Forum mondial de l'harmonisation des Règlements concernant les véhicules

**Accord de 1958 – Examen de projets d'amendements
à des Règlements existants, proposés par le GRE**

Proposition de complément 42 à la série 03 d'amendements au Règlement n° 37 (Lampes à incandescence)

Communication du Groupe de travail de l'éclairage et de la signalisation lumineuse*

Feuille WT21W/1

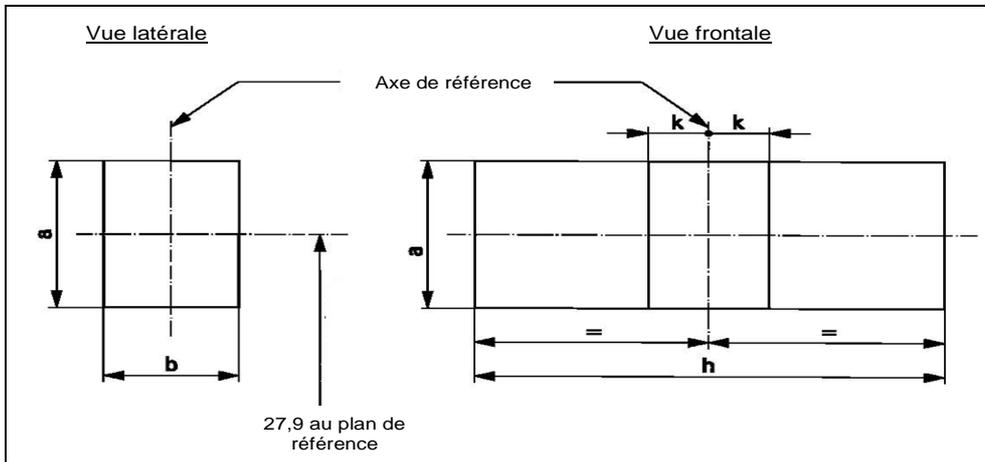
Insérer entre les feuilles WR21/5W/1 et WY2.3W/1 les nouvelles feuilles WT21W/1 à 2 et WT21/7W/1 à 3, ainsi conçues: (voir les pages ci-après):

Dimensions en mm		Lampe à incandescence de fabrication courante			Lampe à incandescence étalon 5/
		min.	nom.	max.	
e	12V		27,9 3/		27,9 ± 0,3
	24V	26,9	27,9	28,9	
f				7,5	7,5 + 0/-2
Déviation latérale 2/	12V			3/	0,0 ± 0,4
	24V			1,5	
β		75° 3/	90°	105° 3/	90° ± 5°
Culot: WT21W: WUX2.5x16d WTY21W: WUY2.5x16d		selon la Publication 60061 de la CEI			(feuille 7004-[...]-1) (feuille 7004-[...]-1)
Caractéristiques électriques et photométriques					
Valeurs nominales	Volts		12	24	12
	Watts		21		21
Tension d'essai	Volts		13,5	28,0	13,5
Valeurs normales	Watts		26,5 max.	29,7 max.	26,5 max.
	Flux lumineux	WT21W	460 ± 15 %		
		WTY2W	280 ± 20 %		
Flux lumineux de référence à 13,5 V environ:					Lumière blanche: 460 lm Lumière jaune-auto: 280 lm

3/ À contrôler au moyen d'un gabarit de position (feuille WT21W/2).

4/ La lumière émise par les lampes à incandescence de fabrication courante doit être blanche pour la catégorie WT21W et jaune-auto pour la catégorie WTY21W (voir aussi la note 5).

5/ La lumière émise par les lampes à incandescence étalon doit être blanche pour la catégorie WT21W et blanche ou jaune-auto pour la catégorie WTY21W.

Exemple de marque d'homologation

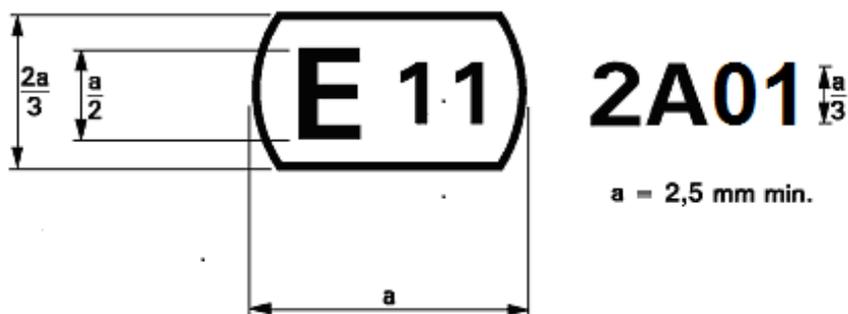
Annexe 3, modifier comme suit:

La marque d'homologation ci-dessus, apposée sur une lampe à incandescence, indique que la lampe a été homologuée au Royaume-Uni (E 11), sous le code d'homologation 2A1.

Le premier caractère du code d'homologation indique que l'homologation a été accordée conformément aux prescriptions du Règlement n° 37 tel qu'amendé par les séries 02 et 03(*)».
